Mission régionale d'autorité environnementale  
**Grand Est**

**Avis sur le projet de reconversion du site STELLANTIS  
à STRASBOURG (67) porté par la Société par  
actions simplifiée (SAS) STRASBOURG 1  
(Aménagement d'un lotissement)**

n°MRAe 2024APGE154

Figure 2: plan de masse du projet

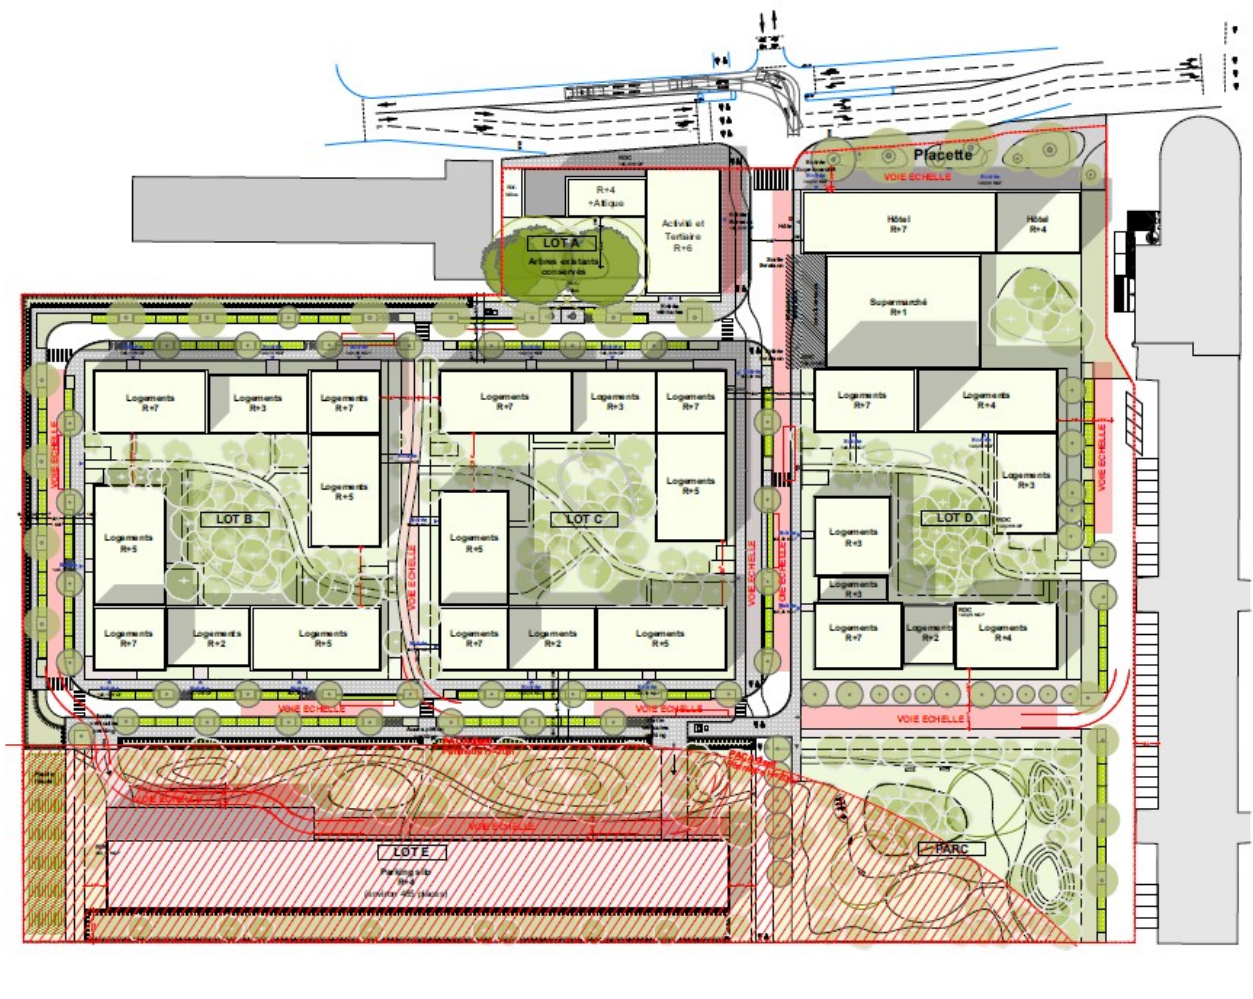
L'Ae relève l'absence d'indication dans le dossier le stationnement pour les vélos et **recommande de prévoir des stationnements dédiés aux vélos, sécurisés et répartis sur l'ensemble du projet.**
